V/réf. : DU 04/pfd/605449  
N/réf. : AA/AH/bxl-2.2557/S.596  
Annexe : /

**Objet :** BRUXELLES. Quai de Willebroeck, 23 à 26 / quai des Péniches, 47. Demande de permis d'urbanisme portant sur la réalisation d'un complexe mixte de logements, de commerces et de bureaux. Avis de la CRMS.  
*Dossier traité par S. Lagrillière*

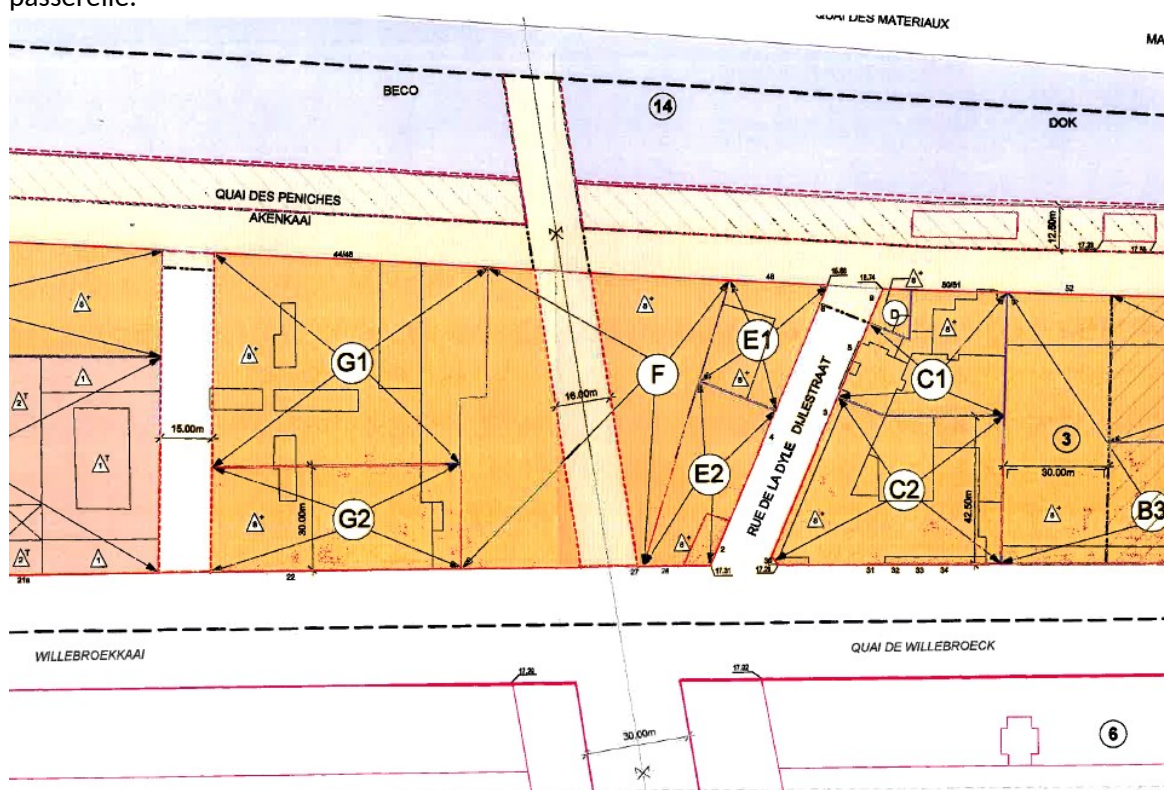
S'il n'est pas préjudiciable à l'intérêt patrimonial de la Ferme des Boues, monument classé situé à proximité, le projet témoigne de la façon trop confidentielle dont seront reliés les axes structurants Bolivar et Picard. A plusieurs reprises, la CRMS a déjà attiré l'attention sur le fait que les développements immobiliers de la zone, issus du PPAS 70-20 « Quartier Nord », ne tenaient pas suffisamment compte des perspectives urbaines existantes et de la hiérarchie des espaces publics environnants. Le manque d'envergure de la percée visuelle (16 m) créant le lien entre l'avenue Picard (25 m) et le Boulevard Bolivar (60 m ramené ponctuellement à 30 m par la PPAS) avait dès le départ été relevé par la CRMS (voir avis du 21/01/2004). Dans son avis relatif à la passerelle "Picard" (voir avis du 24/10/2012), la CRMS confirmait ce point de vue.

De ce fait, l'espace public créé semble sous-dimensionné par rapport aux gabarits projetés des immeubles appelés à le border : certains se développent sur 8 étages (hauteur de corniche d'environ 30 m par rapport au niveau des quais). Cela, combiné au profil en pente de la culée du pont, ne permet ni l'intégration satisfaisante des espaces commerciaux (certaines vitrines sont situées en contrebas du niveau de la rue) ni un environnement de qualité pour les logements et bureaux projetés (vues limitées, nuisances sonores, etc.). L'espace public devrait être le moteur d'un programme qualitatif : sa faible largeur dans le projet ne le permet pas. **La CRMS regrette que l'échelle urbaine proposée par Chemetoff pour le développement de la zone, et en particulier pour la percée visuelle, n'ait pas été retenue. L'occasion est ici donnée de retrouver cette intention de monumentalité dans le dessin de l'espace public qui constitue la percée visuelle, et ce même si la largeur de la passerelle Picard ne peut pas être remise en cause.**

**Par conséquent, la CRMS ne peut souscrire au fondement même du projet puisqu'il ne permet qu'un espace public d'une largeur incompatible avec le statut du futur lien Picard / Bolivar.**

- d'élargir la percée visuelle envisagée à travers l'îlot Willebroeck / Péniches
- d'améliorer l'articulation de la rue traversante avec les espaces commerciaux et les logements qui la bordent.

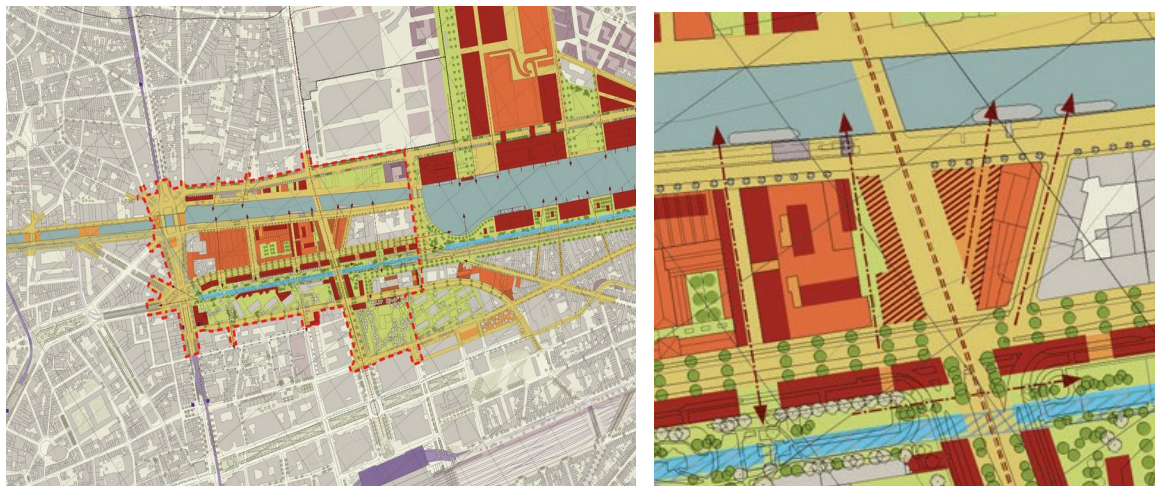
En revanche, le Plan-canal n°2, élaboré entre 2012 et 2014 par l'urbaniste français Chemetoff et adoptant le quartier du bassin Beco comme un des 4 sites pilotes, proposait quant à lui une percée visuelle à travers l'îlot F nettement plus ample et de même largeur que le boulevard Simon Bolivar. L'espace public ainsi créé débouchait donc sur un pont d'une largeur plus importante que celle prévue par le PPAS. En date du 24/04/2014, le Gouvernement a approuvé l'étude de Chemetoff comme fondement de la mise en œuvre du Plan-canal définitif.
